改善箇所説明図

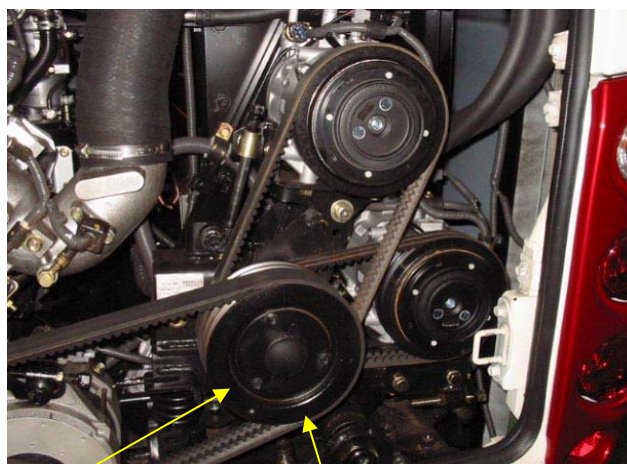
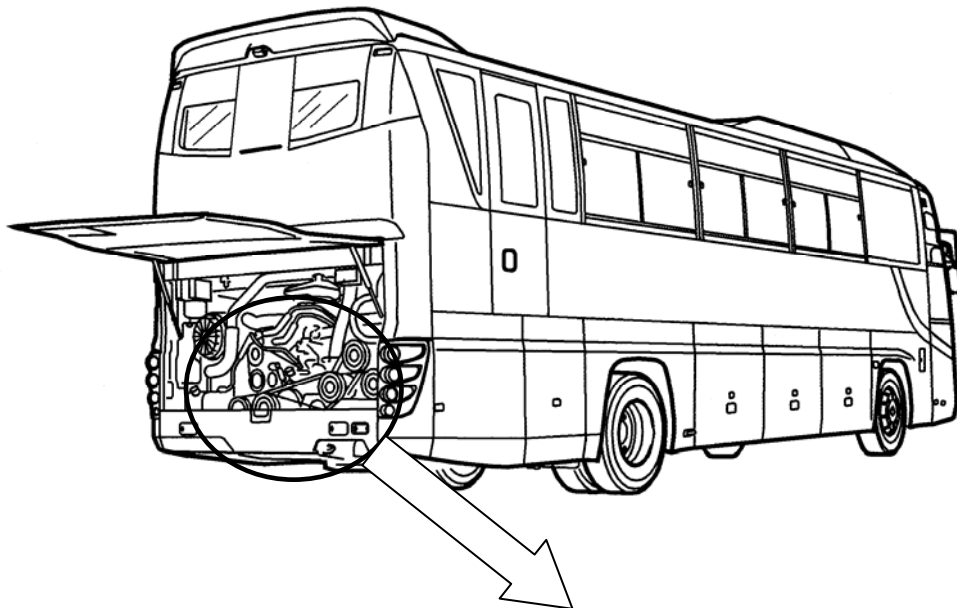
基準不適合発生箇所

エアコン駆動用ベルトを保持するアイドルプーリの構造が不適切なため、当該プーリのベアリングを潤滑するグリスが飛散するものがある。そのため、そのままの状態で使用を続けると、当該ベアリングが焼き付き、最悪の場合、プーリとベルトが擦れて発火するおそれがある。

改善の内容: 全車両、当該アイドルプーリを対策品と交換する。

部品は交換部品を示す。
